改善箇所説明図

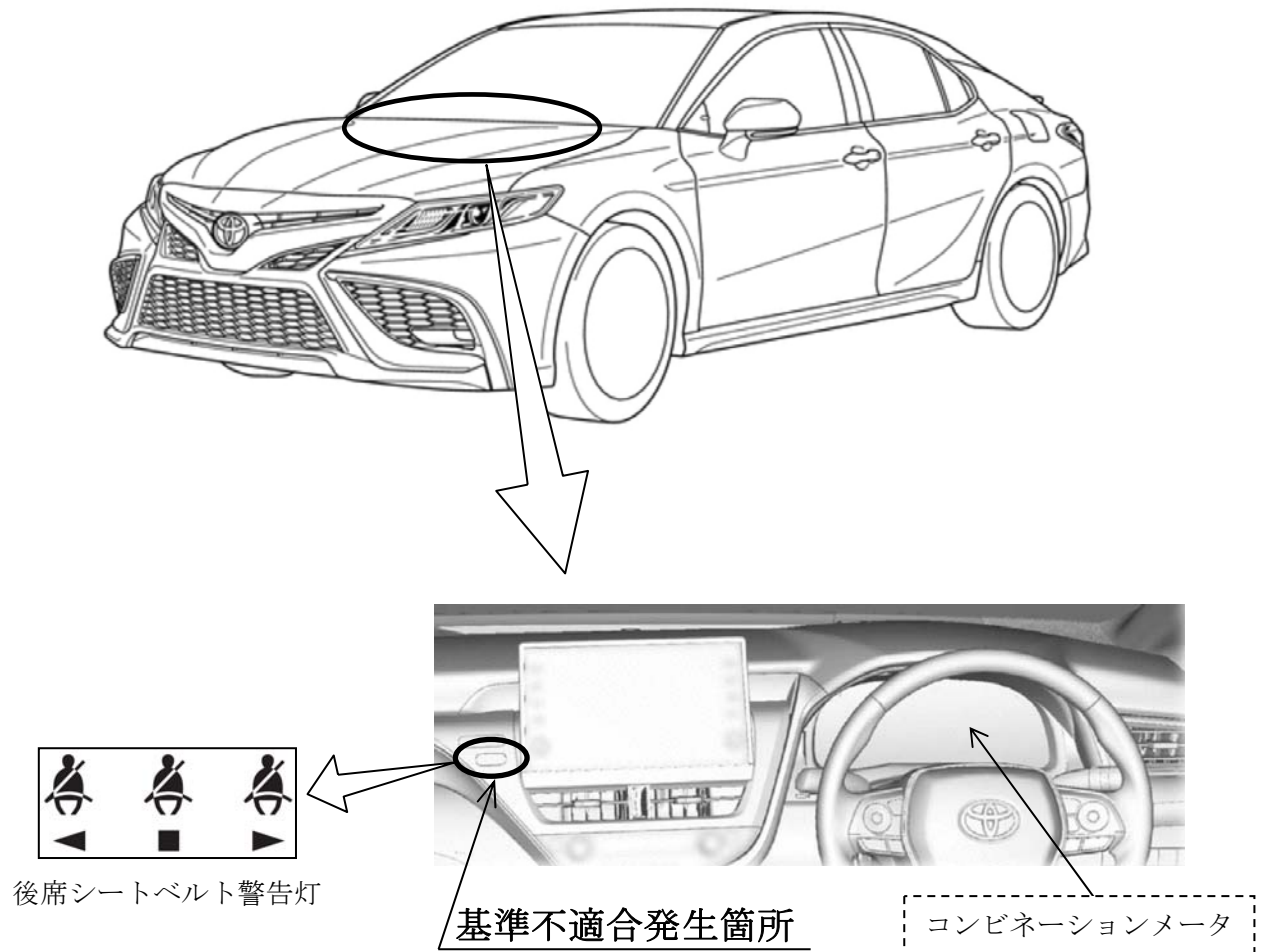
後席シートベルト非装着時警報装置において、コンビネーションメータ内の制御プログラムが不適切なため、ハイブリッドシステム始動時に後席乗員のシートベルト装着状態を誤検出する場合があります。そのため、後席シートベルト警告灯が正しく点灯せず、保安基準第22条の3（座席ベルト等の基準）に適合しない

全車両、コンビネーションメータ内の後席シートベルト警報制御プログラムを対策仕様に修正する。

識別：改善済車両には車台番号打刻位置の左側に黄色ペイントを塗布する。
